Index	Art der Änderung	bearbeitet	freigegeben	Datum
6	Antrag auf Änderung der Planfeststellung vom 09.03.2020 zur Maßnahmenplanungen Artenschutz nach §§ 28 ff PBefG	Si	Sk	06.06.2025

Straßenbahn-Hauptwerkstätte Ständlerstraße
Antrag auf Genehmigung nach § 28 PBefG

Planbezeichnung:	Landschaftspflegerischer Begleitplan Maßnahmen			14.03.01b
Höhenbezugssystem:	DHH12			
Lagebezugssystem:	DHDN90/GK			
Bestand:			Proj.-Nr.:	1401
Vorplanung:			Plan-Nr.:	14.03.01b
Entwurfsplanung:			Maßstab:	1:1.000
Genehmigungsplanung:	06/ 2025	CS	Kat.Bl.Nr.:	
Ausführungsplanung:			St.Bez.:

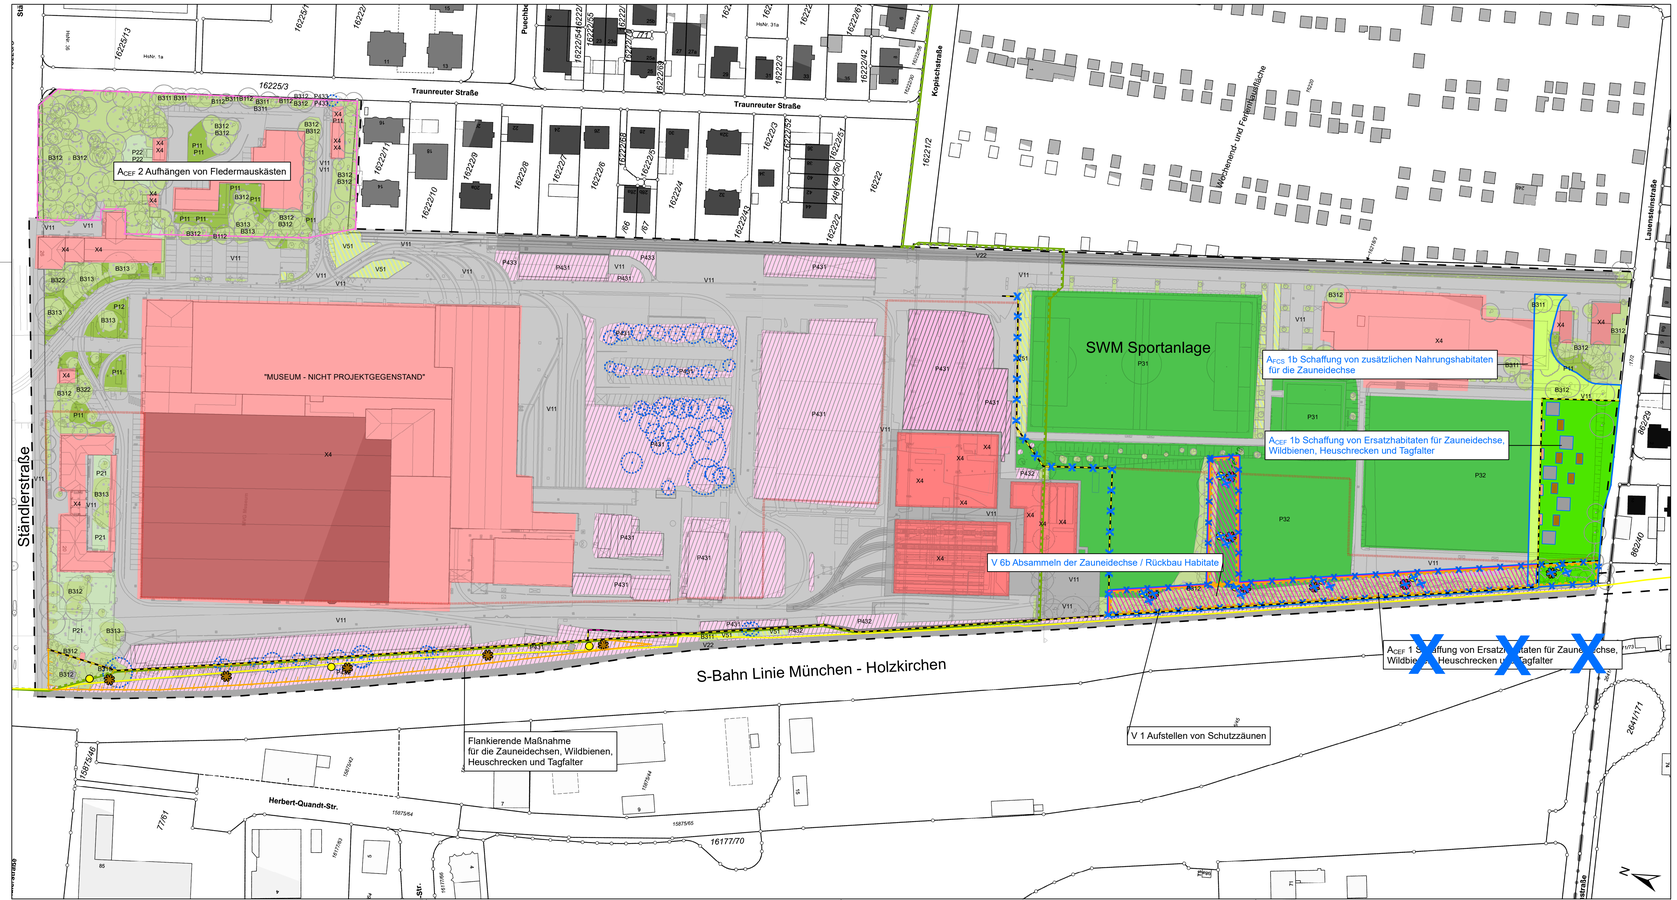
Geänderte Vermeidungsmaßnahmen

- Entfall Reptilienschutzzaun
- Absammeln der Zauneidechse/Rückbau Habitate

Entfall

- ACEF 1 - Aufwertung Sportplatzbereich

Neu

- A_{CEF} 1b Schaffung von Ersatzhabitaten für Zauneidechse, Wildbienen, Heuschrecken und Tagfalter
- A_{CFS} 1b Schaffung von zusätzlichen Nahrungshabitaten für die Zauneidechse

Entfall

- Sandlinsen
- Totholzhabitate
- Überwinterungsquartiere

Neu

- Asttristen
- Totholzhaufen
- Winterquartier
